安全性向上評価のコメント反映状況について

安全性向上評価報告書作成に係り、10月23日、11月21日、12月19日、1月17日及び2月15日の行政相談において原子力規制庁からのコメントをいただき、その対応状況を添付資料 1 コメント対応表にまとめた。また、反映状況のエビデンスを添付資料 2 から 10 までに提示している。

第 4.2.2-1 表 今後実施を計画する追加措置

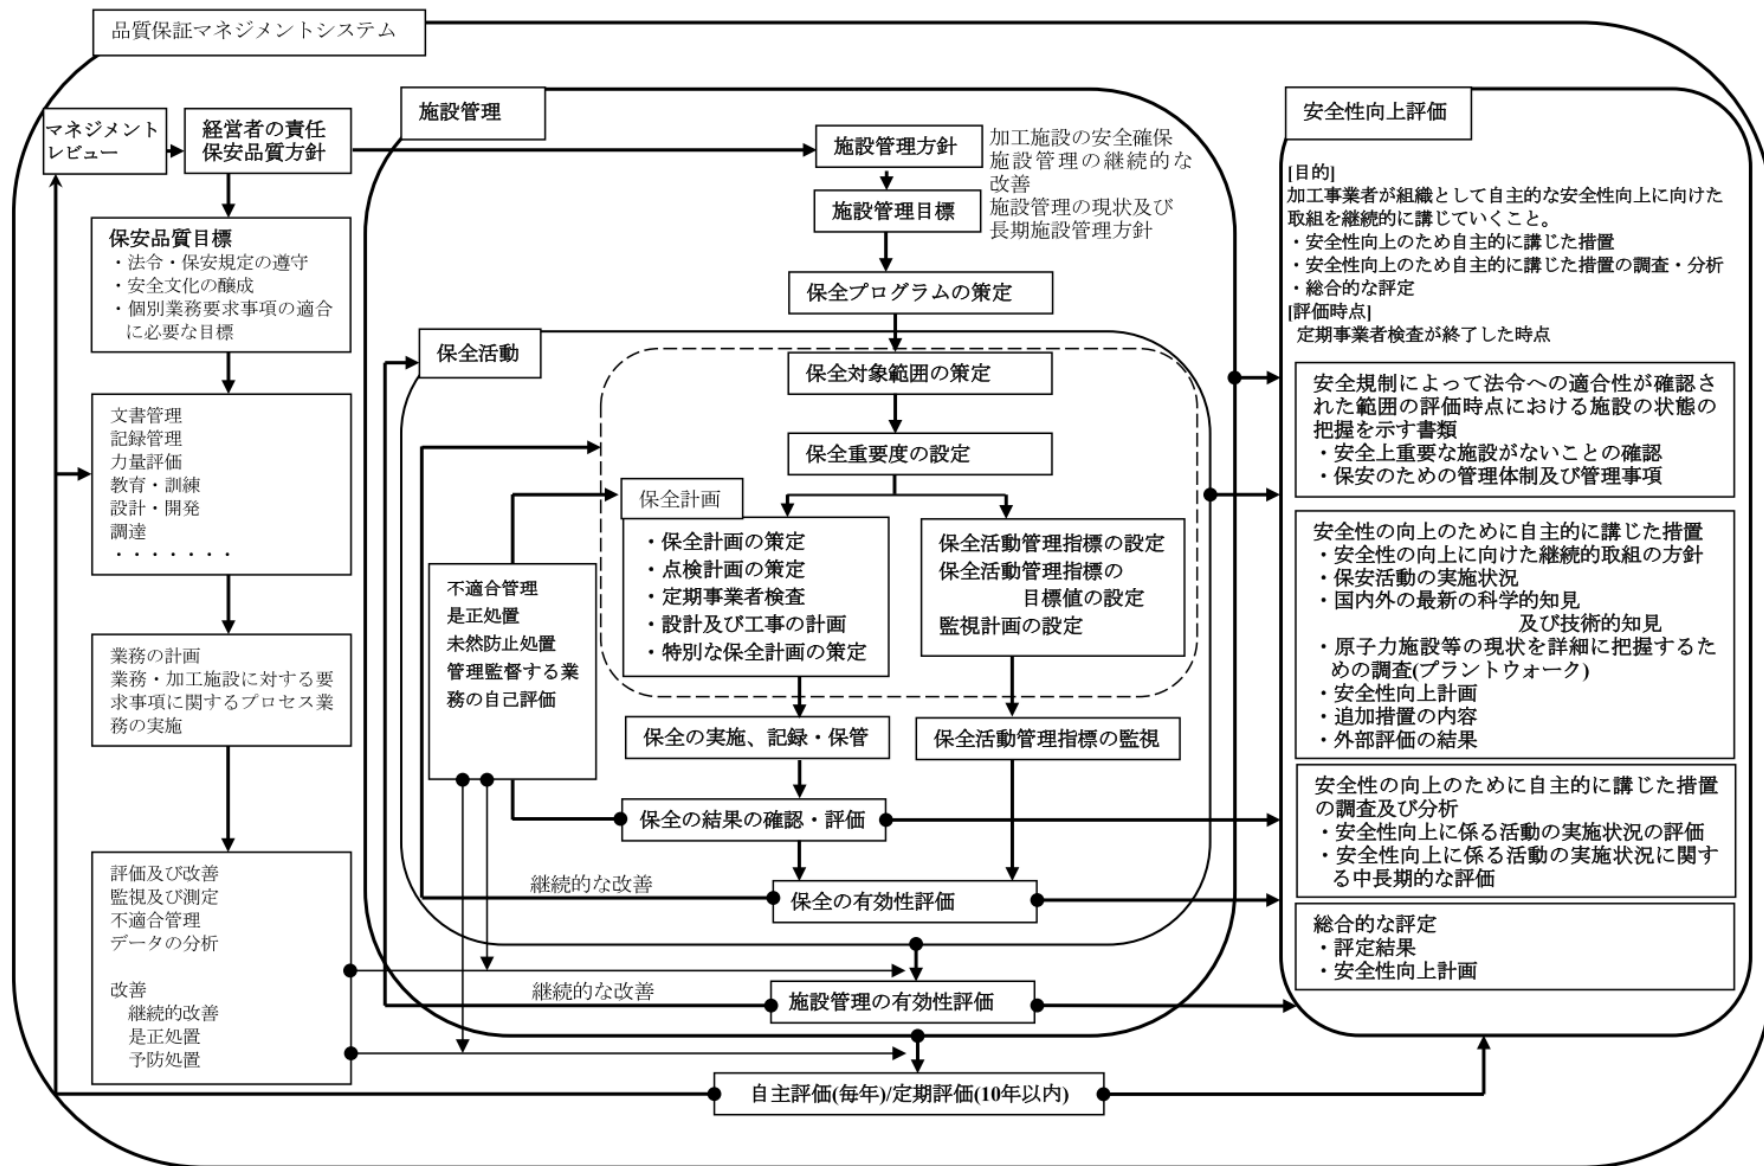
12	12月19日 (2月15日)	・その他、基本設計方針の目次案については、同様の内容が複数記載されているなど、全体的に記載の順序や項目の整理ができていない部分があるので、記載の考え方を整理した上で、届出の準備を進めること。	基本設計方針の目次案は、全体的に記載の順序や項目の整理を下記の通り行った。 「内部飛来物に対する安全設計」は「1.1.8 安全機能を有する施設」に統合した。 5次から7次設工認から引用した「1.2.9 放射線管理施設」「1.2.10.2 非常用電源設備」「1.2.10.3 通信連絡設備」は、各々の項目にまとめた。 (添付資料4 参照)
13	1月17日	・昨年末から安全性向上評価に係る面談を実施してきており、ガイドを踏まえた届出の記載の考え方や三菱原子燃料の疑問点への回答を行い、互いの共通認識を得ながら進めてきたと理解しているが、事業者の理解が十分か不明確であるため、三菱原子燃料においては、対応方針を整理し、説明できるようにすること。	安全性向上評価に係る面談及びガイドを踏まえた届出の記載の考え方を踏まえ、報告書記載の対応方針を整理した。 1/22での日本原燃濃縮殿との構成打ち合わせ及び1/24での日本原燃濃縮殿の構成確認を考慮し、 添付資料2 の目次の通りの構成で、報告書作成の対応とした。 (添付資料2 目次比較参照)
14	1月17日 (2月15日)	・目次案について、第4章の安全性向上計画の記載がないなど、ガイドで記載を求めている事項と整合していない箇所があることから、届出の際は、ガイドに示す事項を全て記載するようにすること。 また、平成25年12月6日の加工規則改正の際に削除された定期評価の項目など、今後の届出で記載を変更することが予定されている事項については、その旨を明確化しておくこと。	ガイドで記載を求めている事項と整合を踏まえ、ガイドに示す事項をすべて記載した。 ガイドに記載された項目とMNFの項目について比較し、漏れがないことを確認した。 (添付資料2 目次比較参照) 今後の届出で記載を変更することが予定されている事項について、1.5章の冒頭に保安規定の評価時期を明記し、 (添付資料5 参照) 2.3.1章 第2.3.1-2表、4章及び第4.2.1-1表に保安規定の変更による定期評価の削除及び運用を記載し、明確化した。 (添付資料6及び7 参照)

No.	追加措置	追加措置概要	実施理由	実施時期	関連する保安活動
1	MNF-CAP システム導入	現在運用中の保安情報リストの仕組みを強化し、低いしきい値での幅広く気づき、課題を収集し、改善に繋げるシステム改修を行う。	自主的安全性向上を推進するため、自主的に問題プロセスを見つけて改革できる仕組みを強化することが必要。	2023 年 下期 (実施済み)	安全文化育成
2	Cf 線源の取替工事	燃料棒内ペレットの異濃縮度検査を行うために使用している γ 線走査装置内の Cf 線源のうち最も低強度の線源を高強度の線源へ取替え (0.4GBq → 16.9GBq) 工事を行う。	Cf 線源の線源強度低下に伴い同線源の取替えを行うもの。	2024 年 上期	運転管理
3	NaI ウラン量測定装置の導入	200L ドラム缶内の放射性固体廃棄物のウラン量および濃縮度を測定するための装置を導入した。	現在、放射性固体廃棄物はドラム缶の線量で管理しているが、保障措置上の要求に答えるために導入、測定開始をした。	2023 年 10 月 から (実施済み)	運転管理
